Autorité environnementale

Avis délibéré de l’Autorité environnementale sur une unité de production de polyacrylamides de SNF à Gravelines (59)

n°Ae : 2019-19

Figure 3 : Modification du tracé de la RD 601 rendue nécessaire par le projet CAP 2020. Source : dossier

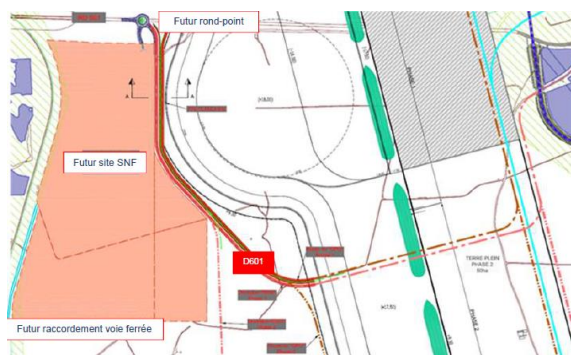
Faute de rappeler les différents projets et travaux du GPM, il n'est pas possible d'appréhender le contexte du futur site industriel. Par ailleurs, un débat public s'est déroulé à l'automne 2017 sur le projet CAP 2020 dont l'objectif est de poursuivre l'extension du bassin maritime (en haut et au

centre de la figure 1) encore plus au sud, au-delà de la route départementale (RD) 601, ce qui devrait conduire à détourner la route à proximité du futur site industriel (cf. figure 2).

Pour la complète information du public, l'Ae recommande de rappeler précisément le contexte du futur site industriel, en particulier :

- *l'historique de l'ensemble des installations de transit de sables,*
- *l'origine et la destination des sables qui y transitent en relation avec les différents projets du GPM de Dunkerque en cours,*
- *la date à partir de laquelle le dépôt B a été effectivement vidé ainsi que le volume de sable correspondant,*
- *les perspectives d'évolution du secteur dans le cadre de la réalisation des projets futurs, CAP 2020 notamment.*

Figure 4 : Localisation des trois composantes du projet. Source : dossier

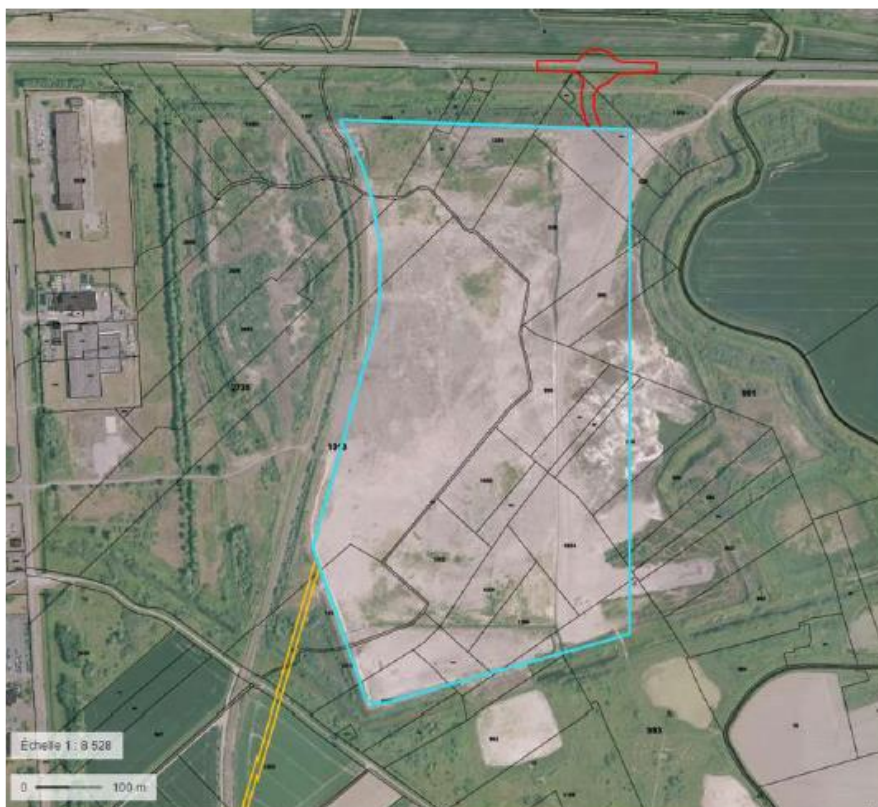
Le positionnement du rond-point, de la canalisation vers le bassin maritime et de l'ITE n'est pas discuté. Ces trois raccordements au site se situent dans leur presque totalité en zones humides :

- l'ensemble de l'espace entre la RD 601 et le site fait partie de la même zone humide ;
- l'exploitant a fait le choix de positionner sous le rond-point la canalisation de rejet des eaux pluviales vers le bassin maritime ;
- selon les maîtres d'ouvrage, un impératif en matière de rayon de courbure de l'ITE a contraint son tracé.

Les justifications de ces différents choix ne sont pas précisées dans le dossier.

L'Ae recommande d'explicitier et de justifier les choix d'implantation des différents raccordements qui font partie du projet, notamment au regard de leurs incidences sur l'environnement.

Figure 6 : Site de compensation du projet en « cœur de nature » 1 du SDPN. Source : dossier

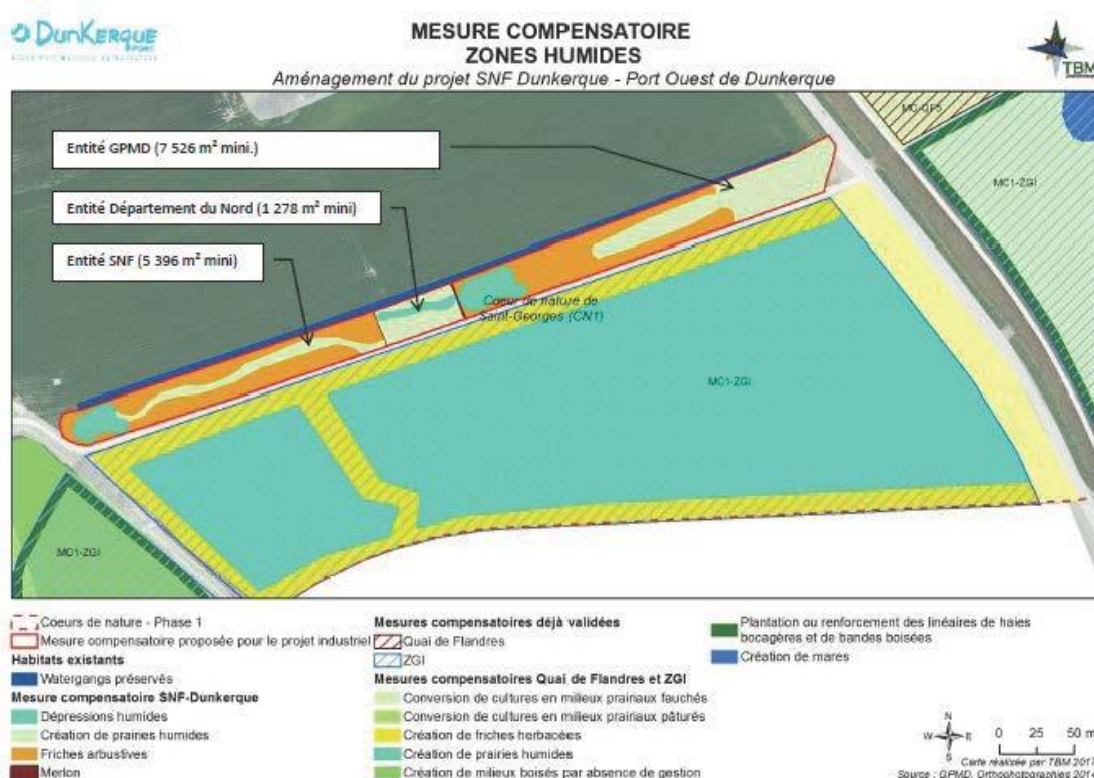
Les modalités de suivi des milieux naturels concernent principalement la mesure de compensation. Comme indiqué ci-dessus, la durée de gestion (10 ans) est trop courte au regard de la durée des impacts du projet. L'Ae rappelle que selon l'article L. 163-1-I du code de l'environnement, tel qu'il résulte de la loi n°2016-1087 du 8 août 2016 pour la reconquête de la biodiversité, de la nature et des paysages, « *les mesures de compensation des atteintes à la biodiversité visent un objectif d'absence de perte nette, voire de gain de biodiversité. Elles doivent se traduire par une obligation de résultats et être effectives pendant toute la durée des atteintes* ».

L'Ae recommande d'étendre la durée de gestion des sites correspondant aux mesures de compensation et de définir des modalités de suivi conformes à l'article L. 163-1-I du code de l'environnement.

Figure 7 : Enveloppes des scénarios possibles définissant les zonages des futures servitudes d'utilité publique. La zone grise correspond à l'emprise du site industriel. Source : pièce C du dossier

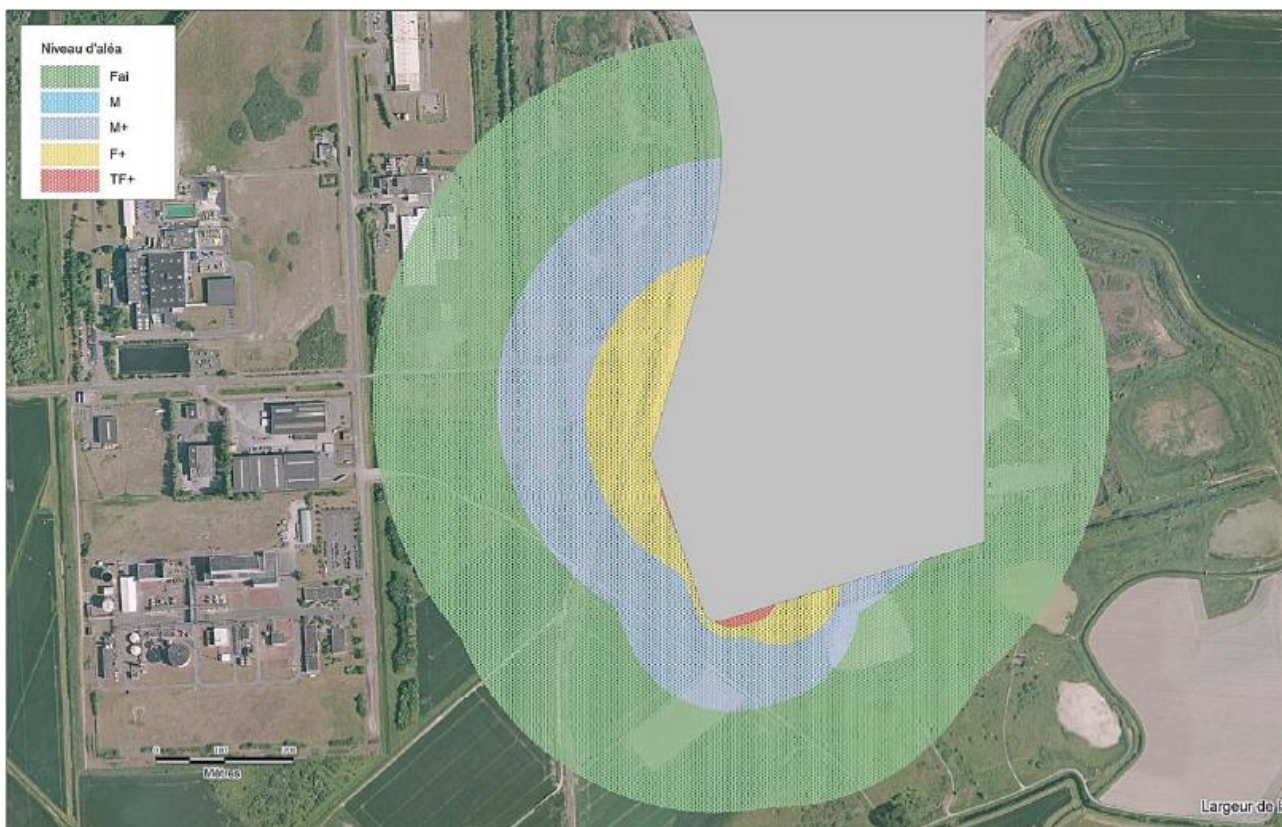
Certains scénarios présentent des effets domino⁴¹ sur d'autres unités du site. En revanche, compte tenu de son éloignement, aucun scénario n'affecte les installations des usines voisines, ni d'autres lieux occupés : plusieurs scénarios auraient des effets, thermiques ou toxiques, létaux jusqu'à 260 mètres ; les seuils d'effets irréversibles pourraient être atteints jusqu'à 470 mètres. Deux scénarios pourraient entraîner des bris de vitres jusqu'à 800 mètres environ (voir zone verte de la figure 7).

L'Ae recommande d'approfondir l'analyse les dangers liés à l'acrylamide sur l'ensemble du site et des impacts potentiels pour l'environnement et pour la santé humaine.
